審査請求書

原子力規制庁がした 令和2年02月26日開催の第67回原子力規制委員会での
議題1：東北電力株式会社女川原子力発電所2号炉の発電用原子炉設置変更許可に
ついて(案)に係る以下の上程、及び、原子力規制委員会がした、同議題に係る
「意見募集の結果について、別紙1、2のとおり取りまとめる」との決定

東北電力株式会社女川原子力発電所2号炉の発電用原子炉設置変更許可申請書
に関する審査書案に対する科学的・技術的意見書

意見提出箇所 (137 ページ) III-10 安全施設 (第12条関係)
__全 2__ ページ

東京電力ホールディングス株式会社柏崎
刈羽原子力発電所の原子炉設置変更許可
申請書(6号及び7号原子炉施設の変更)
に関する審査書案に対する質問回答

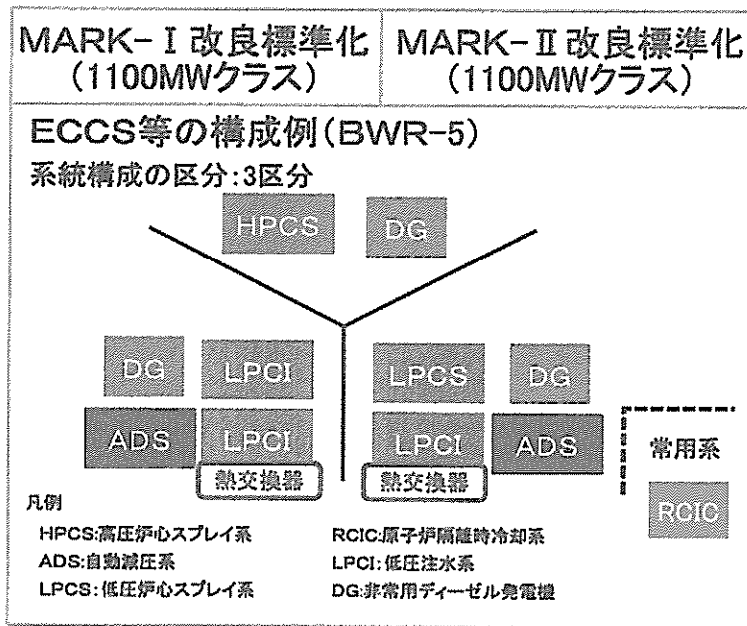
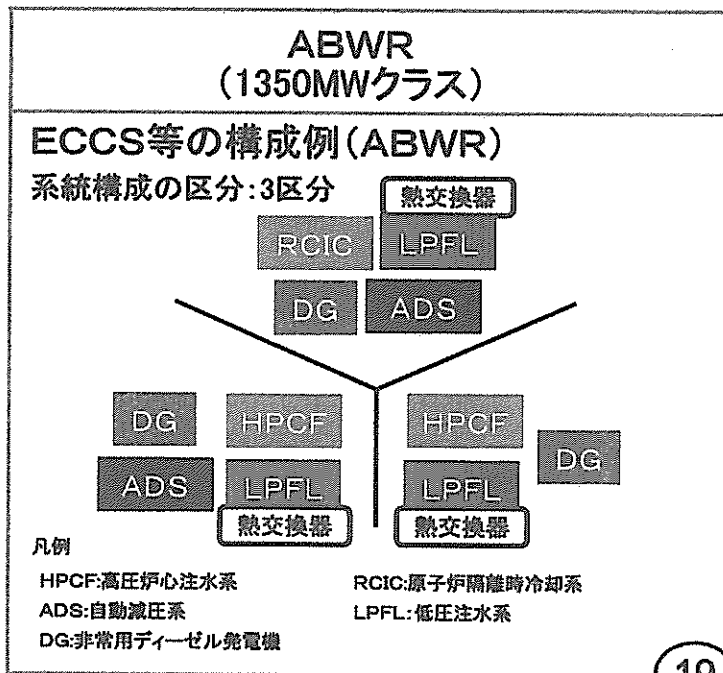
中国電力の説明と同じく、一般的な BWR-5 型では、高圧注水系は「HPCS」1 系統であって、冗長が無い事が判ります。

柏崎刈羽 6,7 号機の ABWR では、高圧注水系が HPCF であり、2 系統の HPCF が設置され、低圧注水系 (LPFL) が 3 系統設置されている (2~3 倍の冗長度を確保している) 事が、理解されます。
